不 具 合 箇 所 説 明 図

ドアサイドパッド

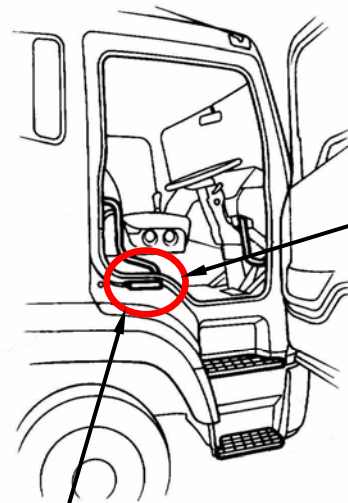
不 具 合 発 生 箇 所

大型トラックの車体において、降車時の手つき用部品として設定した樹脂製ドアサイドパッドの強度が不足しているため、当該パッドに足を乗せ、後方へ移動または作業を繰り返した場合に亀裂が生じて破損し、最悪の場合、足元が不安定となり滑落するおそれがある。

全車両、ドアサイドパッドを対策品と交換する。

注：□ は、交換部品を示す。
